改善箇所説明図

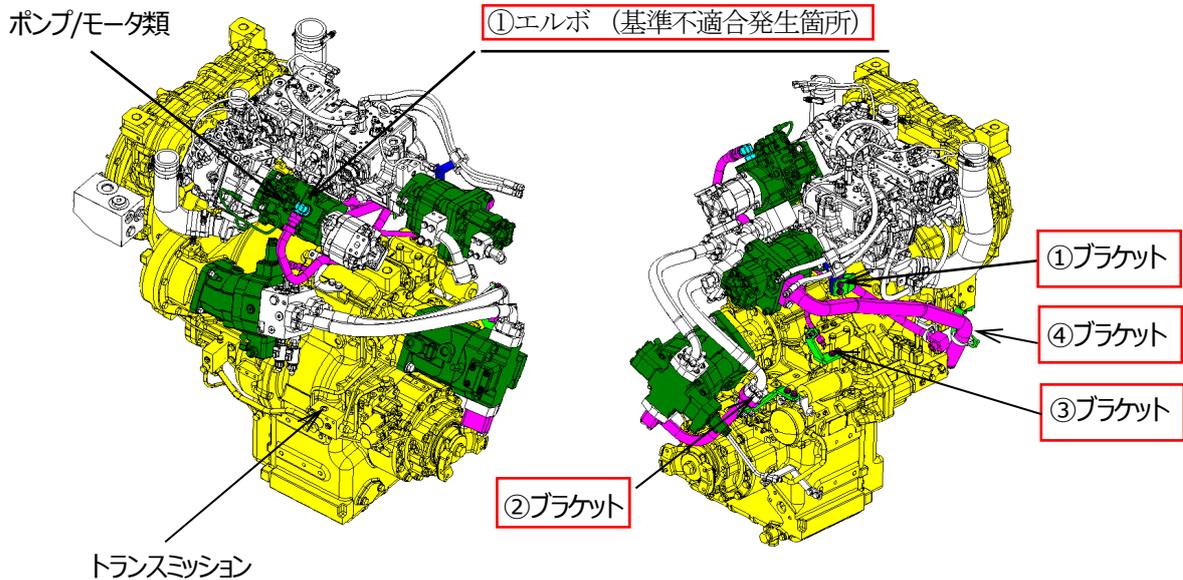
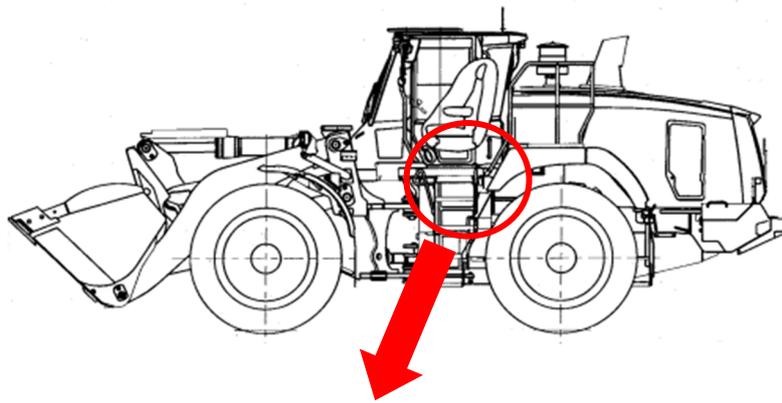
| | ① | ② | ③ | ④ | |
|------|---|---|---|--|---|
| 改善内容 | 材質変更 | 板厚/板幅増加 | 材質変更/板厚/板幅増加 | 材質変更 | |

シヨベル・ローダの油圧配管において、エルボやブラケットの強度検討が不十分なため、トランスミッションの振動と共振して亀裂が生じることがある。そのため、そのまま使用を続けると、エルボに生じた亀裂から作動油が漏れる。または、ブラケットが折損して油圧配管が固定できなくなり、最悪の場合、油圧配管に亀裂が生じて作動油が著しく漏れるおそれがある。

改善措置の内容: 全車両、該当するエルボ及びブラケットを対策品に交換する。なお当該部品が折損していた場合、油圧チューブを新品に交換する。
